# PPA VIADUC

## Réponse aux observations et propositions

## Rapport du Pool d'experts tours

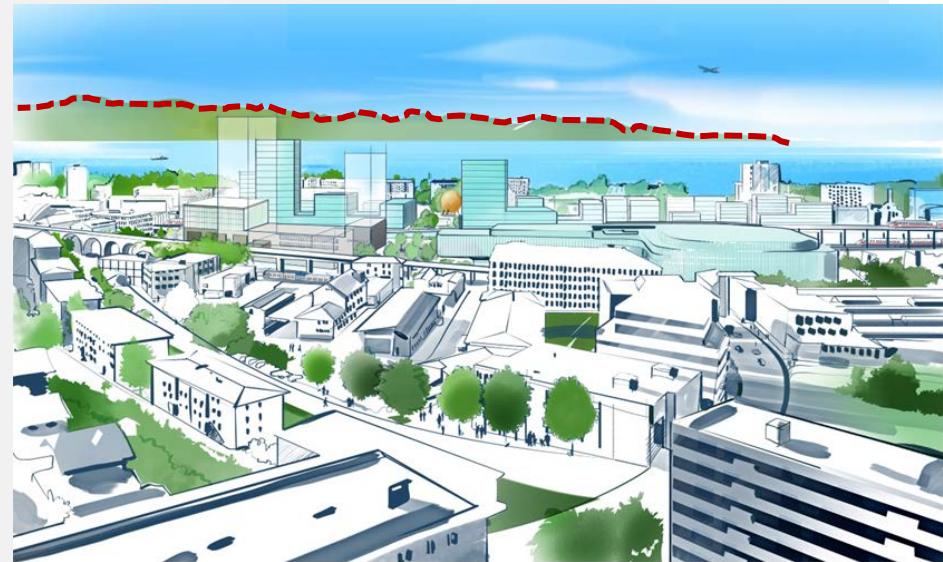
- **Skyline:** La tour du "périmètre a" de 100m est jugée excessive. Il faudrait rester en-dessous de la ligne paysagère dessinée par les Alpes et le Jura, une hauteur de 85 m est recommandée.

*« Le Pool confirme la pertinence de l'ensemble en tant que repère et marquage d'un lieu central. Avec son « bouquet » de cinq tours de gabarits différents, le projet est conçu comme un ensemble urbain et fonctionne comme repère spatial».*

*«...avec des hauteurs différencierées, notamment, on assiste à une progression qui trouve son point d'orgue avec la tour Malley-Viaduc.»*

## Rapport du Pool d'experts

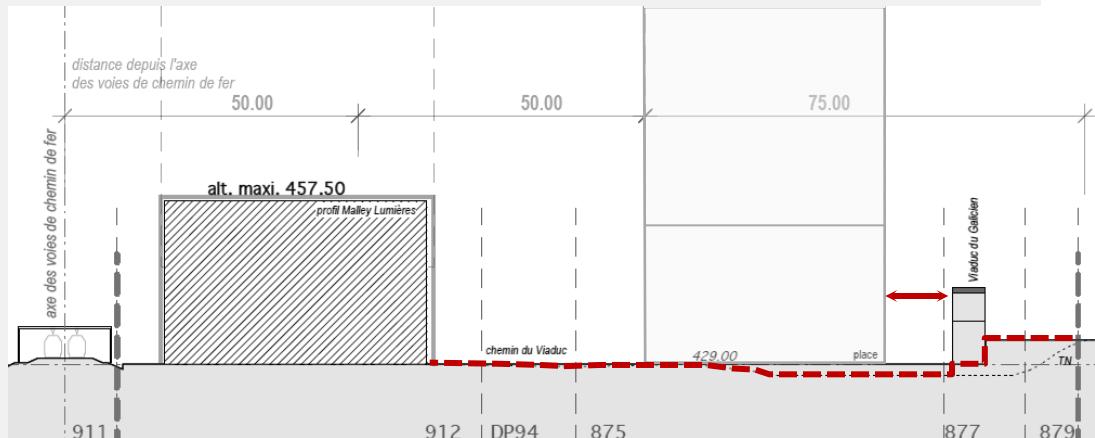
- **Composition urbaine:** La disposition générale des volumétries est confirmée. Cependant, il recommande l'orientation nord-sud de l'assise de la tour du "périmètre a" et préconise d'accorder un traitement particulier au socle pour une meilleure interaction avec le Viaduc: élément identitaire fort.

## 8. Organiser un concours pour proposer des alternatives à la tour

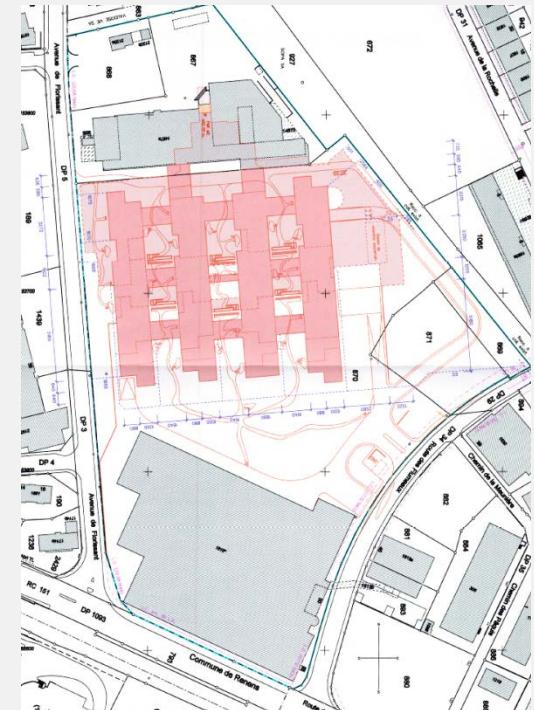
### Proposition d'un bâtiment qui passe sous une arche du Viaduc: diverses contraintes !

- SIPAL (Viaduc monument d'intérêt régional)
- Structurelles (stabilité du Viaduc)
- Techniques (infrastructure, gestion des flux...)

Le périmètre a été identifié par l'agglomération comme site à forte densité.

Le projet lauréat du concours d'urbanisme et d'espaces publics Malley-Coulisse, prévoit la réalisation de trois bâtiments hauts. Les deux tours du Viaduc complètent le bouquet de tours de Malley, qui est conçu comme un ensemble cohérent et un repère spatial. Cette organisation permet de dégager des espaces publics généreux et de qualité.
